Projet éolien De Soudron

**Note Ecologique modificative
Janvier 2024**

**Dossier de Demande d'Autorisation Environnementale
Communes de Soudron et Cheniers**

**Suppression d'une éolienne pour chaque projet
INCIDENCES SUR LES MILIEUX NATURELS**

AVIFAUNE PATRIMONIALE EN PÉRIODE DE REPRODUCTION ET VARIANTE SANS E9

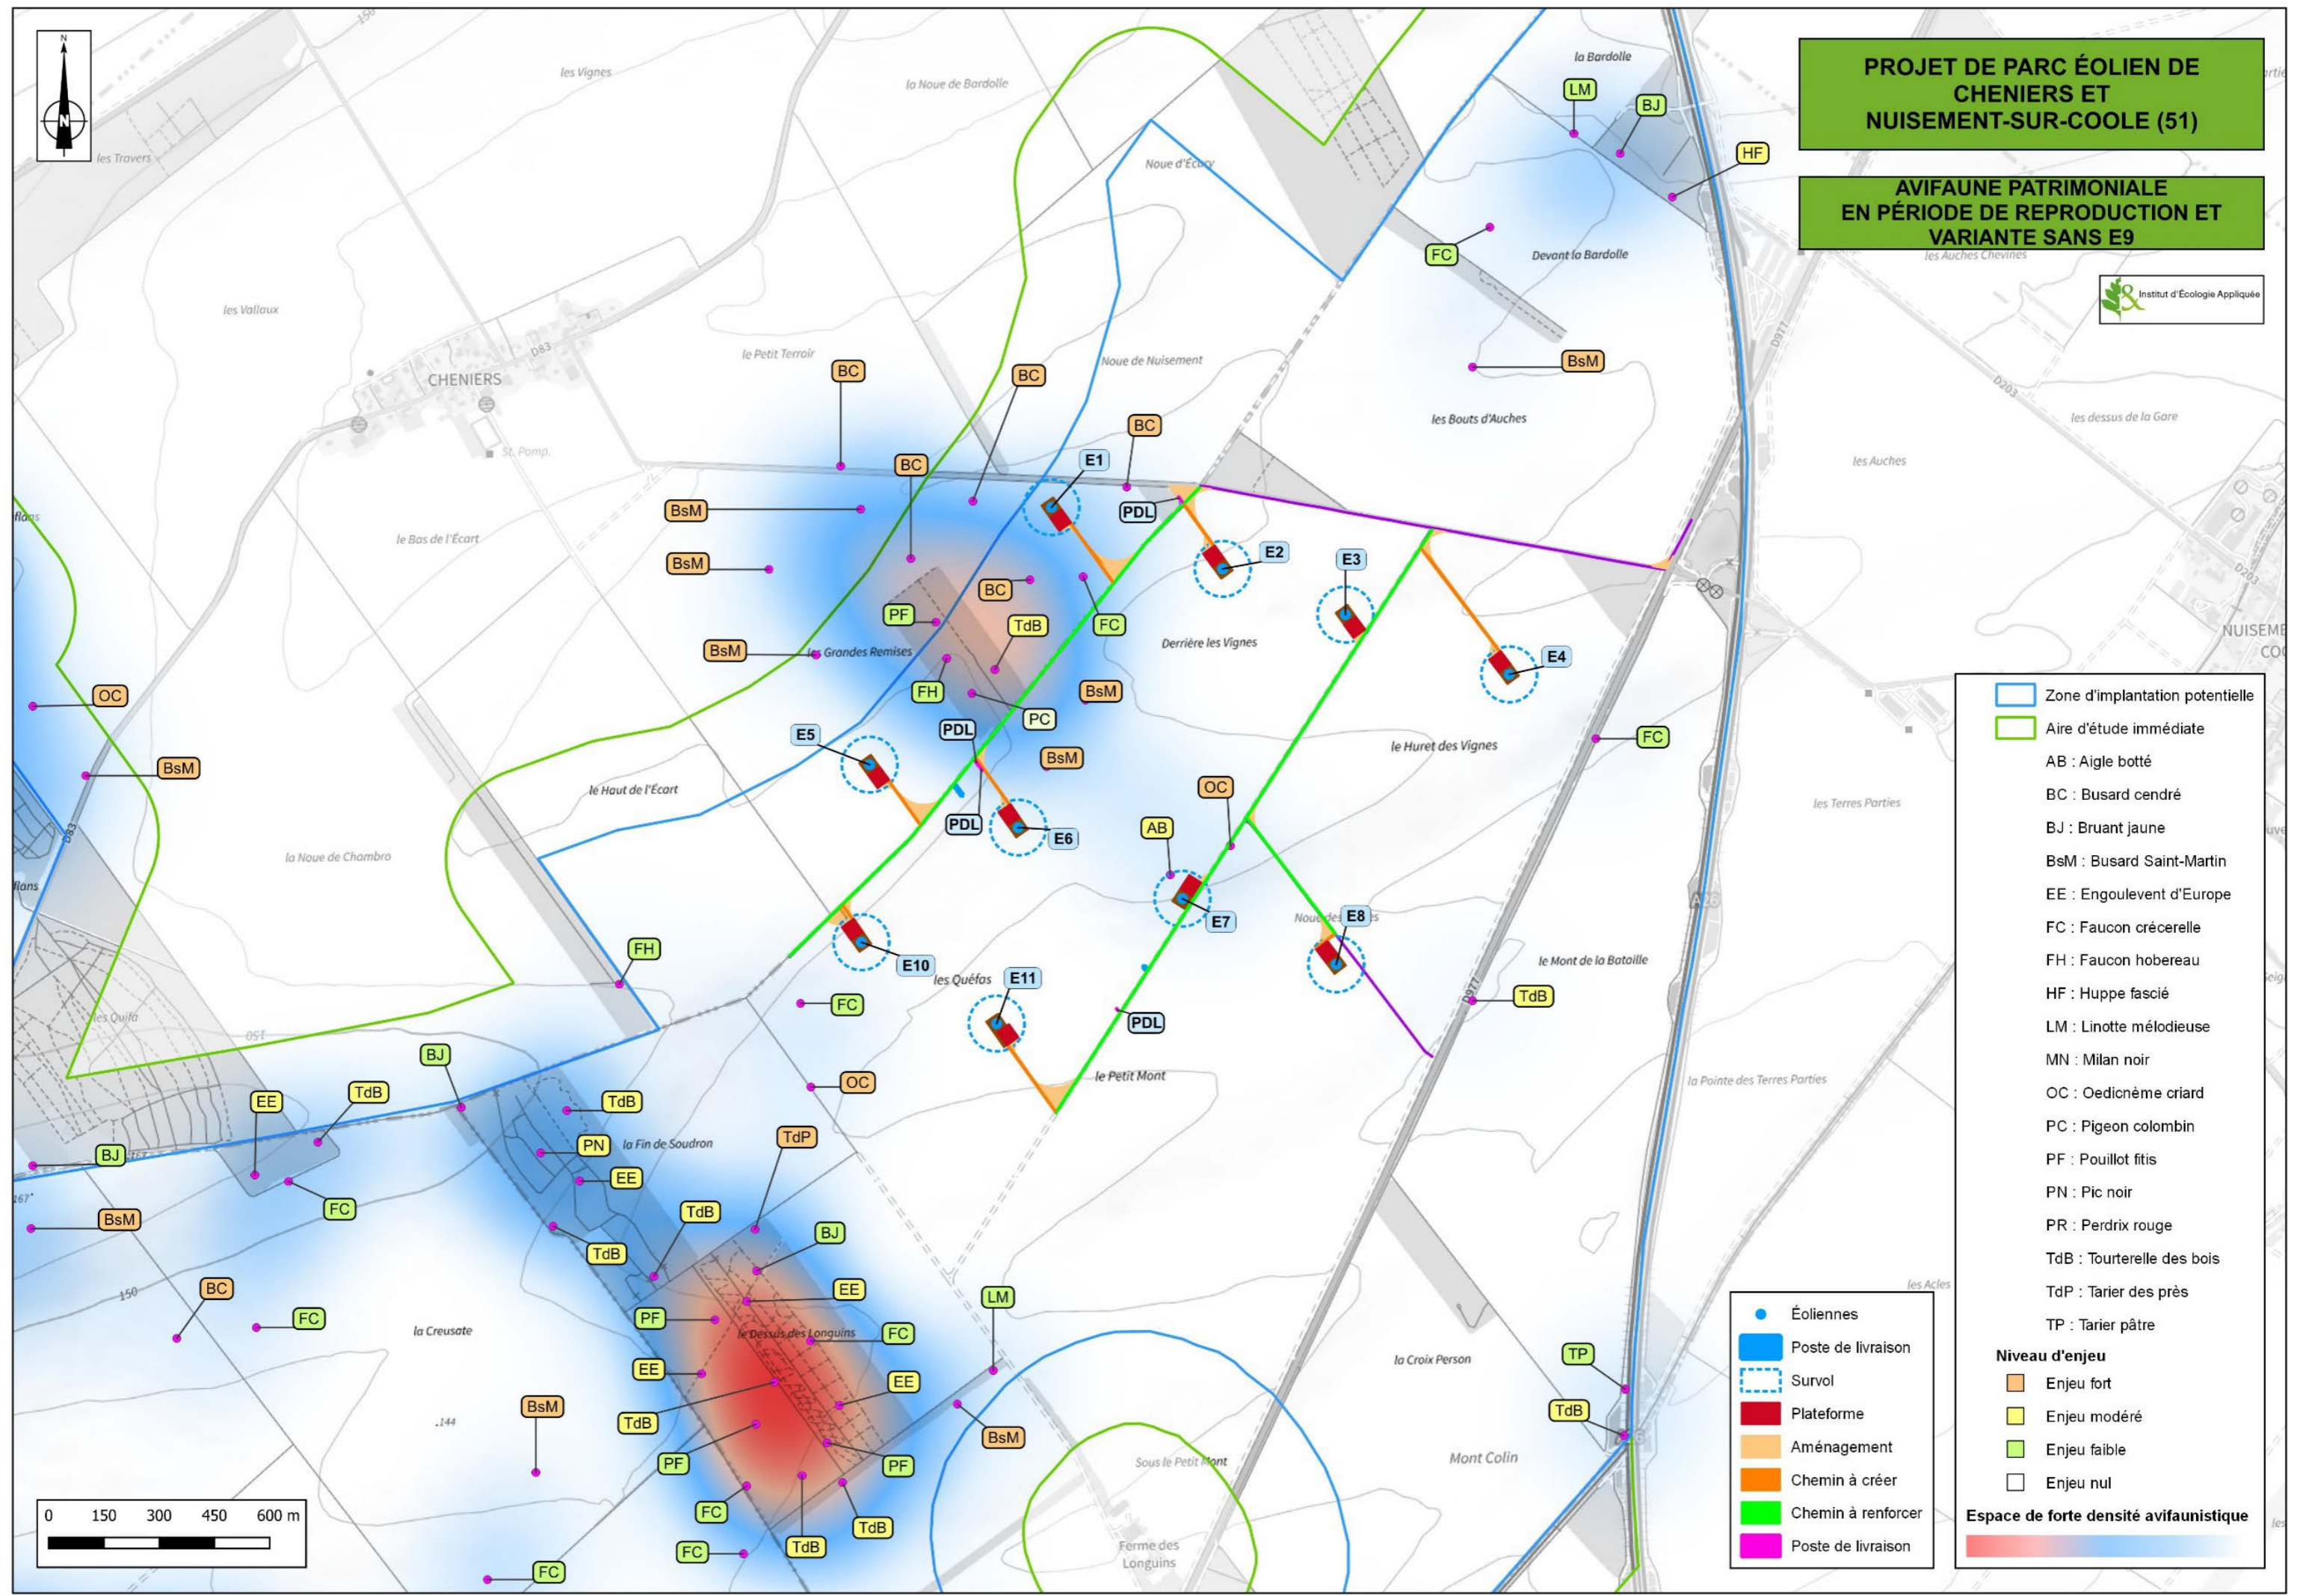
La modification du projet avec la suppression de l'éolienne E9 ne change pas de manière significative la nature comme la qualification des impacts identifiés initialement s'agissant d'impact qui s'applique sur telles ou telles autres éoliennes du parc.

Un effet positif par réduction du risque de collision en particulier en période de migration est attendu, en lien avec la suppression de l'éolienne E4 du projet de Soudron. Cet effet est détaillé dans la partie impacts cumulés.

Aucune mesure supplémentaire n'est jugée nécessaire. Les mesures d'évitement, de réduction et de suivi initialement prévues sont maintenues à savoir :

- ME1 : évitement du fait de la localisation des éoliennes ;
- ME2 : réduction de l'attractivité des passerelles ;
- MR2 : adaptation de planning de chantier ;
- MR3 : création de zones de chasse préférentielles pour les rapaces ;
- MR4 : interdiction de dépôt sur les plateformes ;
- MR5 : réduction de l'attractivité de la ZIP par le traitement des plateformes ;
- MR6 : mise en place d'un dispositif de contrôle en cas de migration du Milan noir ;
- MA1 : suivi écologique des rapaces de plaine en phase chantier ;
- MA2 : poursuite du suivi par un écologue en phase exploitation ;
- MA3 : suivi post-implantation (suivi mortalité).

**FONCTIONALITÉS CHIROPTÈRES ET
VARIANTE SANS E9**

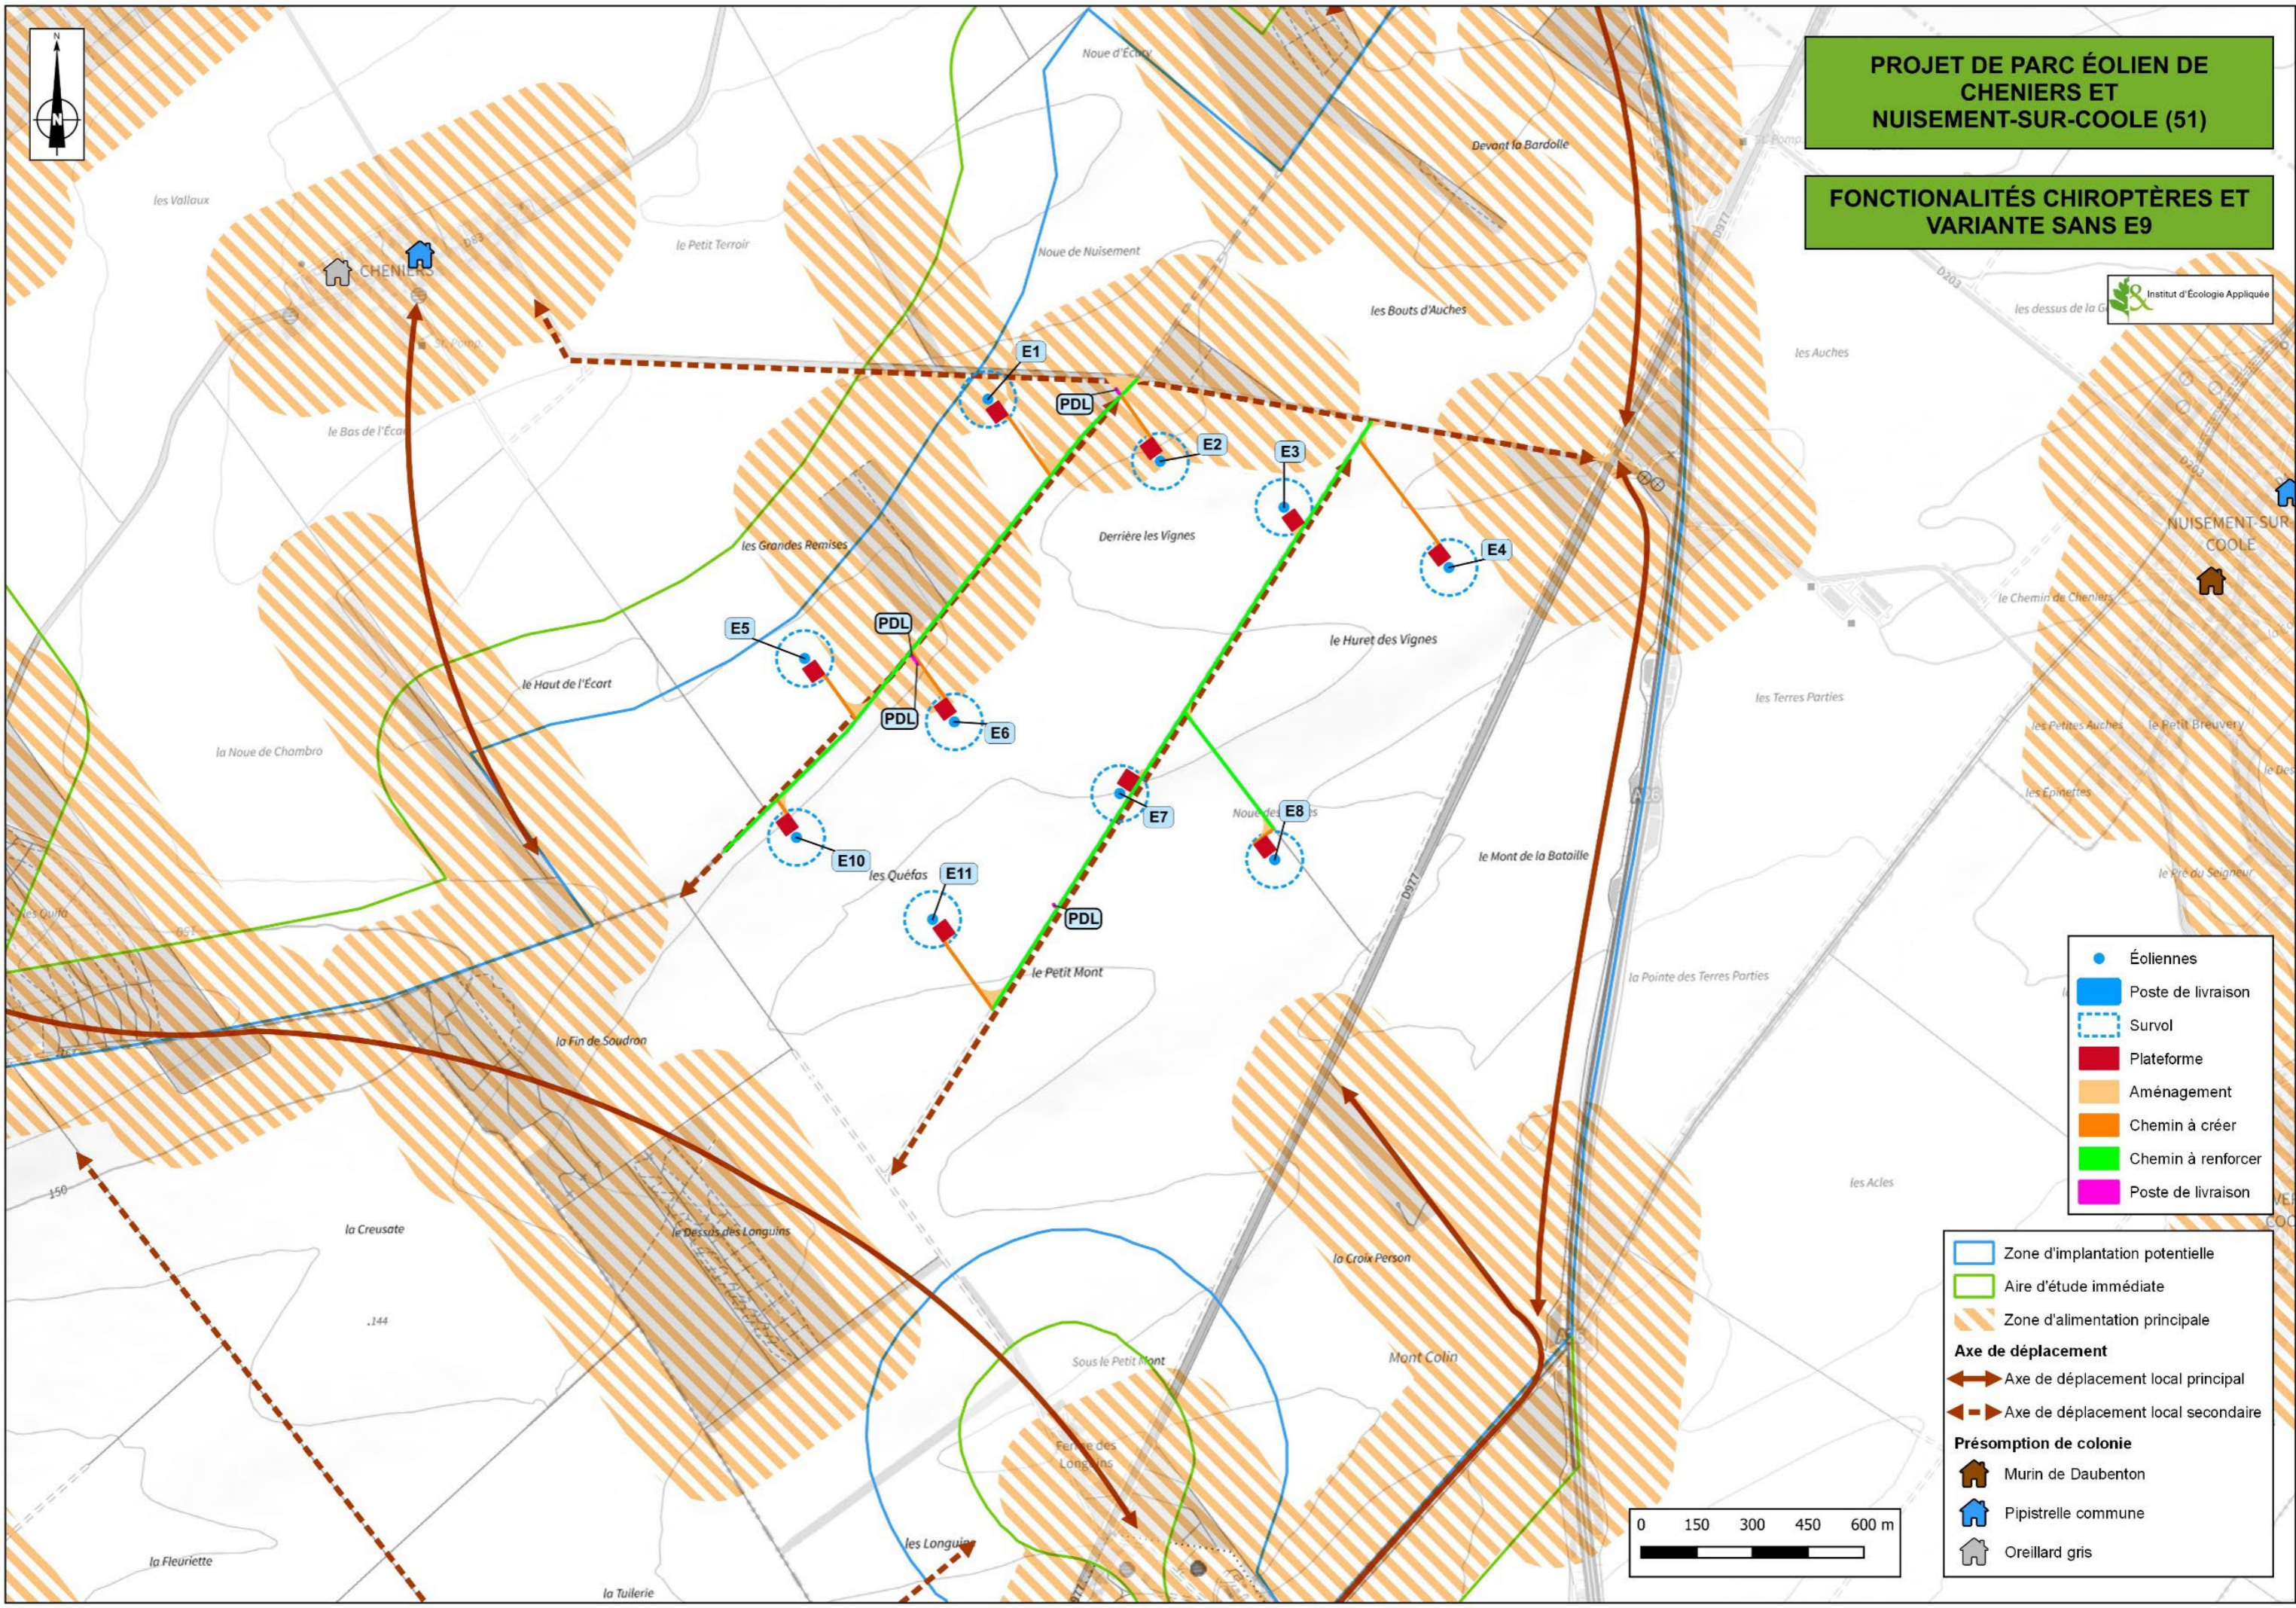
La suppression de E9 annule évidemment le risque de collision porté par cette éolienne.

Toutefois, l'impact final pour les chiroptères lié à l'implantation des 10 machines restantes n'induit pas de modification dans la qualification des impacts dressés à l'échelle du parc à savoir :

La suppression de E9 n'entraîne donc pas de modification significative du niveau d'impact.

Ainsi, les mesures prévues initialement sont maintenues et restent appropriées avec la suppression de cette machine. Il s'agit des mesures suivantes :

Bridage de E2 à E8, E10 et E11 :

Le plan de bridage est proposé avec ces paramètres :

- du 01/05 au 31/10 séquencé en trois phases, comme suivant :
 - 01/05 au 15/07 avec une vitesse de vent inférieure à 5m/s,
 - 16/07 au 15/09 avec une vitesse de vent inférieure à 6,5m/s,
 - 16/09 au 31/10 avec une vitesse de vent inférieure à 5m/s,
- pour des températures supérieures ou égales à 13°C.
- à partir du coucher du soleil et jusqu'à 2 heures avant le lever du soleil. L'analyse des données issues du mât de Nuisement-sur-Coole indique en effet une activité quasiment nulle des chiroptères avant le coucher du soleil et deux heures avant son lever.
